臺北市建築管理工程處 函

發文字號：北市都建照字第1146164734號

主旨：檢送本處114年9月23日營建法規研究小組第424次會議紀
錄1份，各與會單位如有其他補充意見，請於文到7日內具
文提供，請查照。

臺北市建築管理工程處營建法規研究小組第 424 次會議紀錄

【提案三】為臺北市建築管理案例彙編(案例編號 8408)「井式式棟間隔」之認定原則附圖所示「玻璃磚」之材質，得否改以具1小時以上防火時效透光不透視之防火玻璃替代？提請討論。

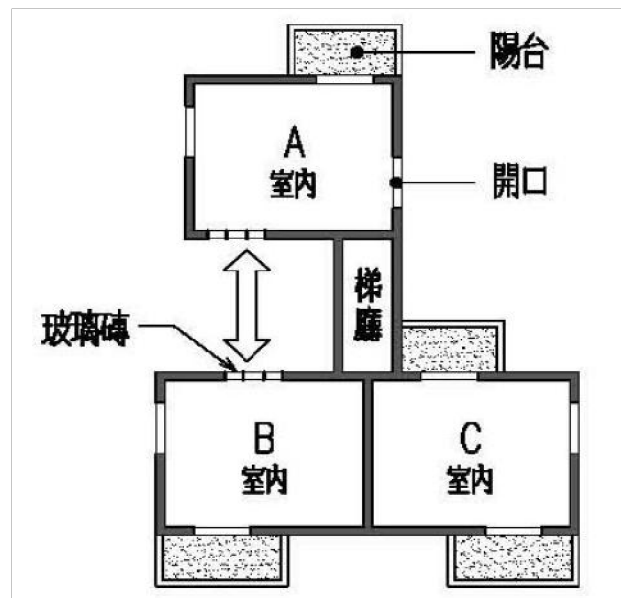
- 一、由於建築物外牆材料日新月異，為使外牆材質更具彈性，建議臺北市建築管理案例彙編(案例編號 8408)，有關臺北市土地使用分區管制自治條例中「井式式棟間隔」之認定原則附圖中之「玻璃磚」，若增列「或具1小時以上防火時效透光不透視之固定防火玻璃」，應可符合室內採光需求，並兼顧防火安全及住戶隱私保護之立意。

二、臺北市建築師公會提議，依「建築技術規則」建築設計施工編第 110 條規定，防火構造建築物之外牆防火要求，係基於「鄰接基地間距過小」時，火災可能迅速延燒、影響鄰棟安全之風險。該條文明文排除之情形為：若基地鄰接寬度 6 公尺以上之道路或深度 6 公尺以上之永久性空地，則不適用開口部必須為防火設備之限制。此處「6 公尺」即係以建築物退縮距離或鄰棟間隔作為防火安全緩衝之基準。是以，若建築基地規劃採「天井式鄰棟間隔」，且確已留設超過 6 公尺以上之空間，則該天井即具備與道路或空地等同之防火分隔效果，似可合理推論不再受第 110 條第 1 款所規定「一小時防火外牆及防火窗」之強制限制。惟為兼顧本市住宅區鄰棟隱私及空氣對流安全，或可採取有限度開啟（如外推窗侷限於 30 度角）之設計，使其既符合使用機能，又不致於產生大面積對視干擾或減弱防火分隔效果。

- 一、臺北市建築管理案例彙編(案例編號 8408)「天井式鄰棟間隔」之認定原則附圖所示「玻璃磚」材質，允宜修正為「玻璃磚或具 1 小時以上防火時效不透視之固定防火玻璃」，請承辦科室依行政程序簽報核定後據以辦理。
- 二、另住宅區「天井式鄰棟間隔」如達 6 公尺以上，得否視同已符合防火間隔之立法意旨，外牆開口部之材質及形式得予放寬？或可依設計需求酌予有限度開啟 30 度角，以兼顧防火安全與相鄰住戶隱私保障？請承辦科室洽請都市發展局都市規劃科示見後再提下次會議討論。
